BT0109
09.07.96

Assunto: Aplicação de Vaselina na montagem do Agitador
Modelos: BLK 20 MAA/ BLK 20 MAB (Baby)
Marca: Brastemp

Fig.01

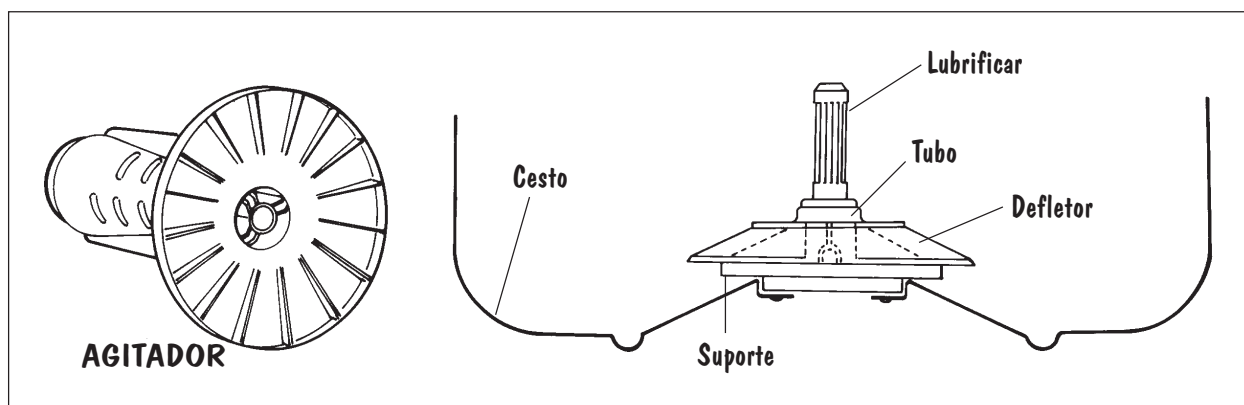
Solicitamos que em qualquer substituição do Agitador (00.0350.32.1) das Lavadoras acima, seja aplicada Vaselina no Eixo de Agitação para facilitar o Encaixe.

A aplicação se faz necessária quando o Eixo Interno do Agitador possui diâmetro muito justo.
